不良返品連絡票 (NRS) ④ 不具合欠陥度

処置対策回答書 (ACR)

XC6WソケットF22-SNリフロー キャリア反り

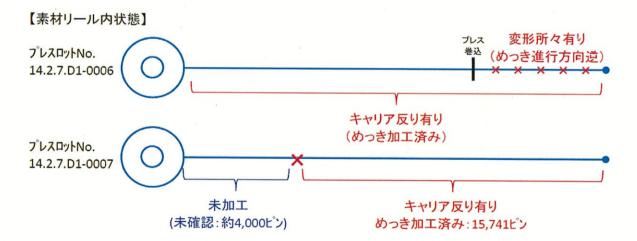
関連資料 CIS・	QC I No.			
⑥形 式	⑥ 品 名	⑦コード NO. (図 番)	作成	照査	認可	
XC6W	ソケットアッシーフ° レス (F2)	5515336-6	2017/11/29		2017/11/29	
⑧注 文 №.	⑨ロット No.	⑩ロットの大きさ	一 品保 G 品環係 額田		品保 G 品環係 杉本	
_	14. 2. 7. D1−0006∼0008	_	6月口		15年	
⑪返品理由				12再発回数		
	選別合格 ■ 配当不良		[上の警告		回目	
		発生しているのか)				
蛇行大:5mm/1m⇒10mm/1m						
 めっき加工中に蛇行(キャ	- ンバー) 十が登日それま	-1 ±	7	usual assubased	-	
蛇行大によりめっき加工で	ドクハー)人が光兄されま 中の変形及びめっきエリア	マズレが発生		10 40148	TT	
しました。	10000000000	スレル・ルエ	# #			
2 リール目の途中で蛇行に	よるめっきエリア不良が	発生していた為、	00000	0000000	900	
めっき加工を中止しました	こ。該当の3リールについ	^ては返却を致します。				
蛇行大の不具合はめっき不良に繋がり、市場クレームの要因となります。 ので、今後不具合の発生無き様、至急発生原因の調査、対策の実施を						
お願いします。サンプルは	#では、主念光生原因のii #発送させて頂きます	可宜、対東の夫他を				
不具合が発生している 3!	リールについては返却をさ	せて頂きます。				
④要望事項		- 1,,,,,,,,,,,,,,,,,,,,,,,,,,,,,,,,,,,,				
【'球灣:⇒大/- 東発行 ■ 東 「	¬杰 1	対策回答日 12	月_1_日まで(最終		月日)	
【補償請求伝票発行 ■要 □	□否 】		再納入日	月月_	日まで

図面規格 5mm/mに対して8mm/mの キャリア反り

返却品を確認しましたが、#0006,0007,0008ともにリール外周側では蛇行は+1~+3mm/mと規格内でした。リール内周側では+9~+10mm/mと規格外でした。工程を調査しましたが要因となる事象は、蛇行が内周側に発生していることから巻始めの内周部の巻き位置が不安定であったことにより発生したと推測致します。

次回生産時スポークスリールでの端子の座りを良くする ためスポークスリール上にプレートを設置します。毎リー ル測定を実施し、効果検証を致します。 2. 流出原因対策
